AVIS DELIBERE SUR LE
Projet de Centrale photovoltaïque au sol - commune de Villaines-la-Carelle
Porté par H2Watt104
COMMUNE DE Villaines-la-Carelle (72-Sarthe)

n° PDL-004194/A P

Plan masse du projet – source dossier

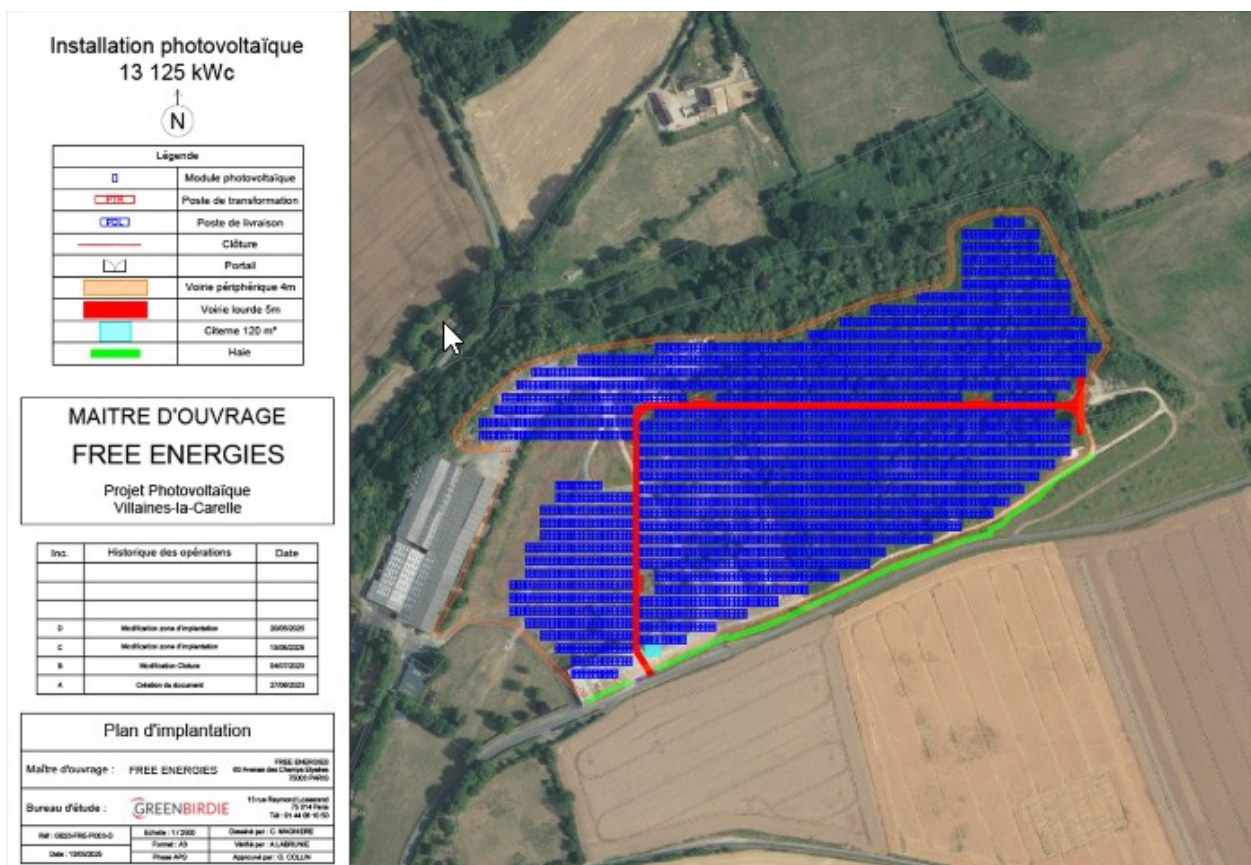
Le projet, dont la production est estimée à 13,48 GWh/an, s'étend sur une surface clôturée de 11 hectares. Il se compose de 731 tables de 3m de hauteur en point haut et 0,8 m en point bas, portant chacune 27 modules photovoltaïques. Le système de fixation (pieux battus ou longrines) n'est pas précisé au dossier à ce stade et sera déterminé ultérieurement.

Le projet nécessite l'aménagement d'une piste périphérique de 4m de large avec 1m de part et d'autre laissés libres et une piste lourde interne de 5m de large, d'une citerne de 120m³, de 3 postes de transformation de près de 30m² chacun ainsi que d'un poste de livraison de 23m².

Les incidences du projet sur la flore et les habitats sont jugées globalement faibles par le porteur de projet, lequel rappelle le principe de l'évitement des secteurs présentant un enjeu fort (zone humide au nord, « ourlet à brachypode et ronciers » au sud-est). Ce faisant, il considère que les populations d'espèces protégées qui y sont inféodées sont ainsi évitées. Cependant, en l'absence de démonstration basée sur une analyse multicritères récapitulant les niveaux d'enjeux relevés ainsi que les différents partis d'aménagement et leur manière de tenir compte desdits enjeux, la démarche d'évitement n'apparaît pas aboutie.

Les friches sèches d'enjeu modéré seront détruites à hauteur de 93 %, ce que le dossier considère comme une incidence « plutôt modérée » comptant sur une régénération spontanée postérieurement aux travaux. Ensuite, 67 % des fourrés, 60 % des ronciers et 56 % de la haie arborée, et 8 % des boisements seront détruits. Par ailleurs, le potentiel de mise en œuvre de l'obligation légale de débroussaillage n'apparaît pas prise en compte.

La MRAe recommande de réinterroger le choix du site de projet dans un premier temps, puis le cas échéant le parti d'aménagement du projet en conduisant une démarche d'évitement satisfaisante des secteurs à enjeux pour la faune (chiroptères, avifaune, reptiles) afin en particulier de garantir une absence stricte de toute atteinte aux populations de chiroptères abritées par les cavités souterraines situées à l'aplomb du projet.
